## Conseil économique et social

Règlement n° 10 (Compatibilité électromagnétique)

### Proposition de série 05 d'amendements au Règlement n° 10 (Compatibilité électromagnétique)

#### Communication de l'Organisation internationale des constructeurs d'automobiles\*

«3.2.1 Applicabilité du présent Règlement aux SEEE:

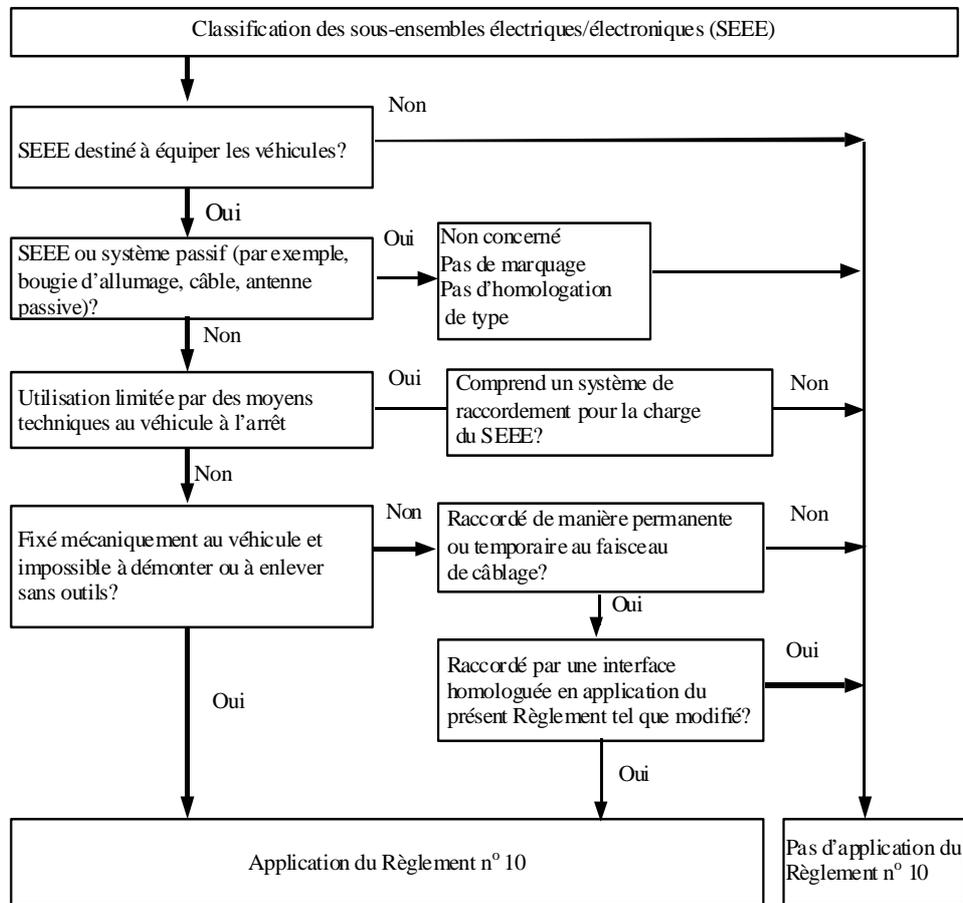
Paragraphe 3.2.1, modifier comme suit:

Figure 1  
Réseau fictif HT

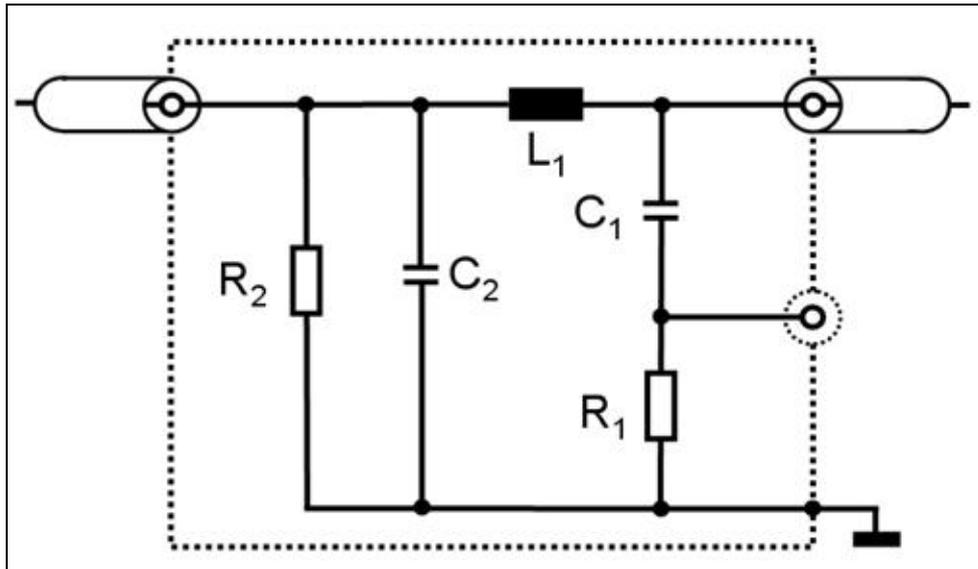
## «Appendice 8

### Réseau fictif HT

Modèle A

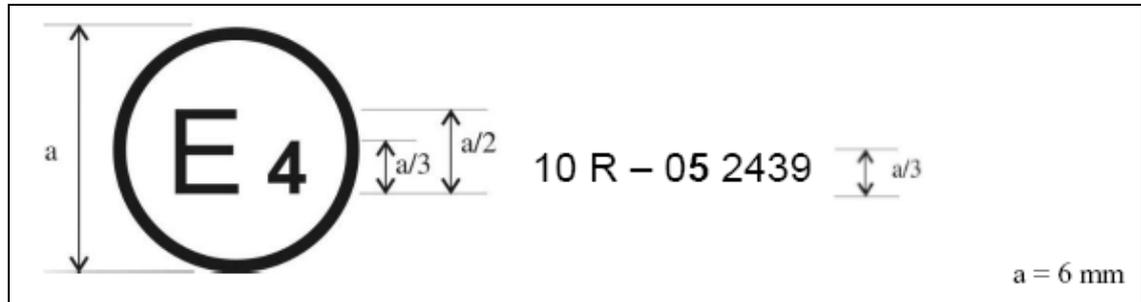
Annexe 1, modifier comme suit:

La marque d'homologation ci-dessus, apposée sur un véhicule ou un SEEE, indique que ce type de ce véhicule a été homologué aux Pays-Bas (E4), en ce qui concerne sa compatibilité électromagnétique, en application du Règlement n° 10, sous le n° 052439. Le numéro d'homologation indique que l'homologation a été accordée conformément aux dispositions du Règlement n° 10 tel qu'il a été modifié par la série 05 d'amendements.

Modèle B

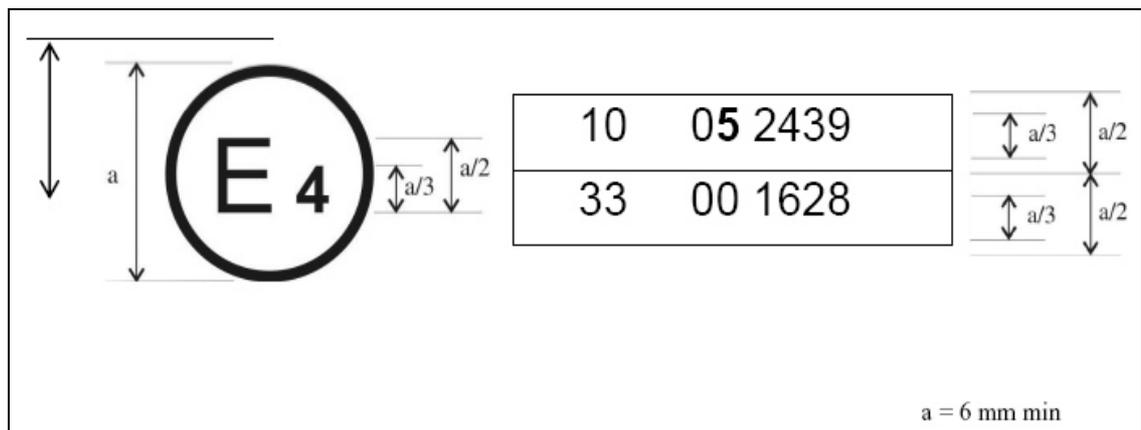
La marque d'homologation ci-dessus, apposée sur un véhicule ou un SEEE, indique que ce type de ce véhicule a été homologué aux Pays-Bas (E4), en ce qui concerne sa compatibilité électromagnétique, en application des Règlements n° 10 et 33<sup>1</sup>. Les numéros d'homologation indiquent qu'à la date où les homologations correspondantes ont été accordées le Règlement n° 10 incluait la série 05 d'amendements, et le Règlement n° 33 était encore sous sa forme initiale.»

Figure 1  
Véhicule en configuration “mode recharge du SRSE sur le réseau électrique”  
– Montage d’essai du chargeur en monophasé

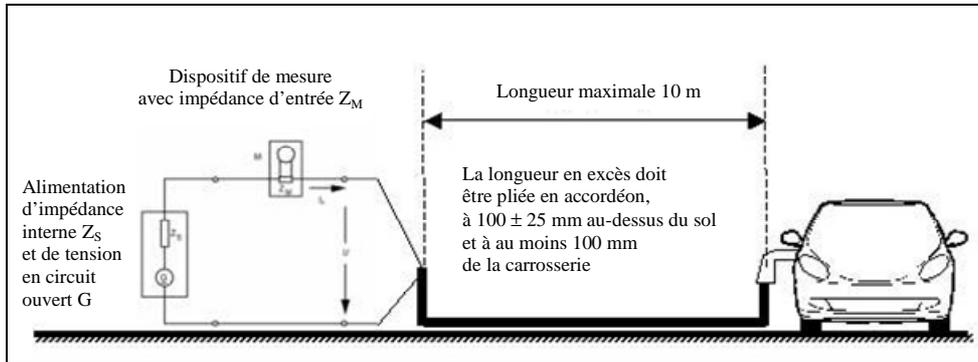
- 3.2 Le branchement d’essai pour le raccordement en courant monophasé du véhicule en configuration “mode recharge du SRSE sur le réseau électrique” est représenté à la figure 1 de l’appendice 1 de la présente annexe.

Annexe 11, appendice 1, modifier comme suit:

Figure 2  
Véhicule en configuration “mode recharge du SRSE sur le réseau électrique”  
– Montage d’essai du chargeur en triphasé

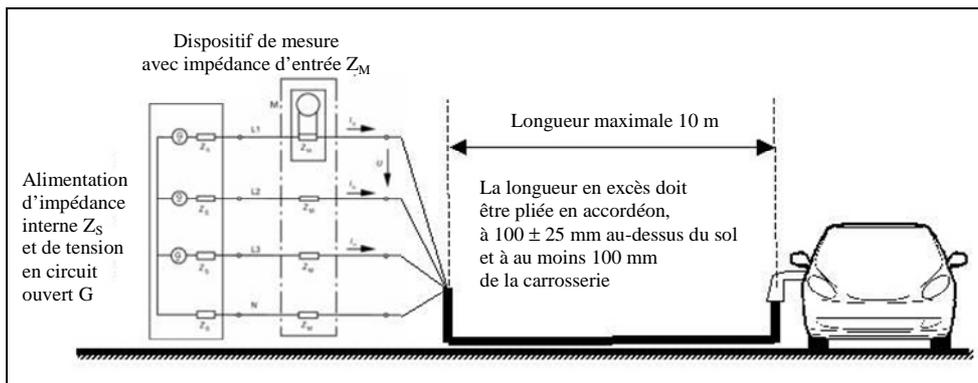
- 3.3 Le branchement d’essai pour le raccordement en courant triphasé du véhicule en configuration “mode recharge du SRSE sur le réseau électrique” est représenté à la figure 2 de l’appendice 1 de la présente annexe.

Figure 1

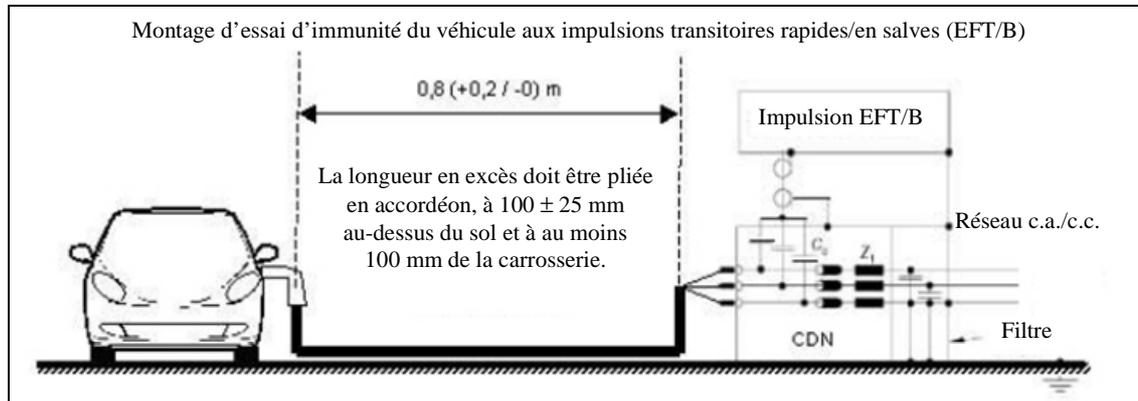
- 5.1.2 Phase d'essai
- Le véhicule doit être mis en place sur le plan de masse. L'impulsion transitoire rapide/en salves (EFT/B) doit être appliquée au véhicule sur les lignes d'alimentation en courant alternatif ou continu, en mode commun, au moyen du réseau de couplage/découplage CDN, comme décrit à la figure 1 de l'appendice 1 de la présente annexe.

Annexe 15, appendice 1, modifier comme suit:
